STADT LEVERKUSEN

## 2. Änderung des Landschaftsplanes Stadtteil Alkenrath, Bereich Schlosspark Morsbroich

### Äußerungen zur frühzeitigen Beteiligung

Stand: 15. November 2021

## **Übersichtskarte**

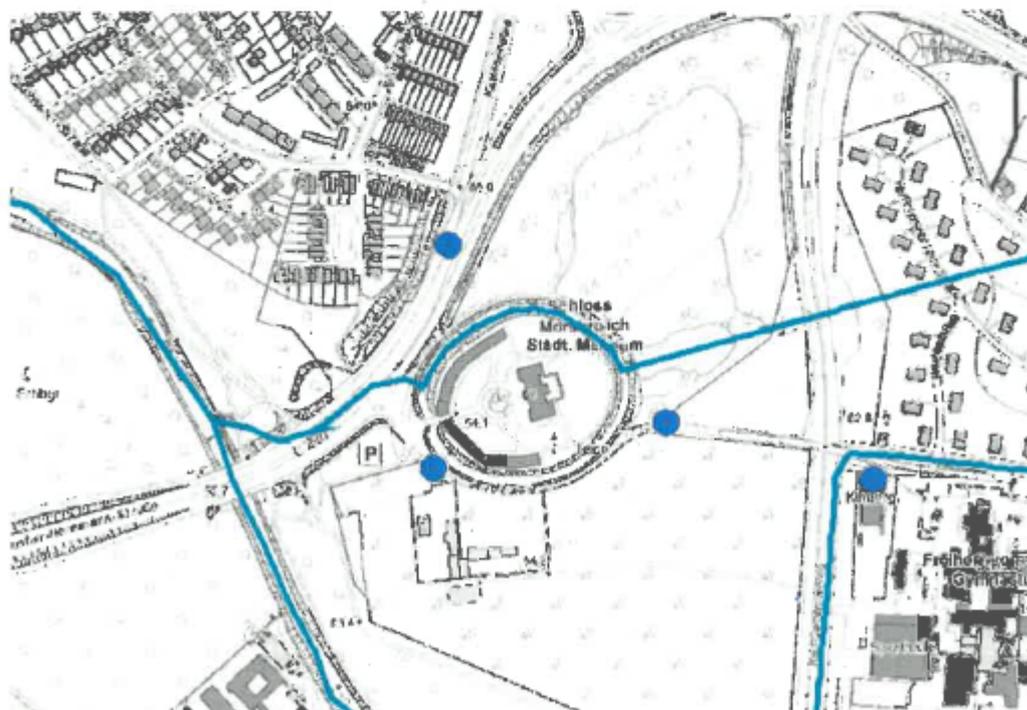
5. Bei dem in Anlage 4 gelisteten Naturdenkmal (ND) Df 2.3-54 handelt es sich nicht um eine Blutbuche, sondern um eine Rotbuche.
6. Das in Anlage 4 gelistete Naturdenkmal (ND) Df 2.3.57 Sommerlinde ist in Anlage 2 nicht eingezeichnet.

- Die beiden im neuen Landschaftsplan angedachten Naturdenkmale Nr. 2.3-60 und 2.3-87 sind abgängig. Beide weisen abgestorbene Kronenbereiche auf und haben nach Einschätzung vom 20.07.2021 durch unseren Arborist Herrn Neuenhaus kaum Zukunftsperspektiven. Eine Ausweisung als ND scheint daher fragwürdig. Ein Erhalt als Habitatbaum sollte weiterhin angestrebt werden.

- zu 1.5:** Der in der Äußerung aufgeführten redaktionelle Hinweis wird im weiteren Verfahren beachtet.
- zu 1.6:** Der in der Äußerung aufgeführten redaktionelle Hinweis wird im weiteren Verfahren beachtet Das Naturdenkmal (ND) mit der Bezeichnung „d“ hat die Nummer 2.3-57 und nicht 2.3-76.

- zu 1.7:** Die abgängigen ND werden als ND gestrichen und im weiteren Verfahren als geschützte Landschaftsbestandteile nach § 29 (1) Nr. 4 Bundesnaturschutzgesetz (BNatschG) festgesetzt. Es ist davon auszugehen, dass das gebildete Totholz durch xylobionte Arten (Pilze, Insekten) und Baumhöhlenbewohner genutzt werden könnte und wahrscheinlich auch schon genutzt wird. Der Berg-Ahorn weist bereits Spechtlöcher auf.
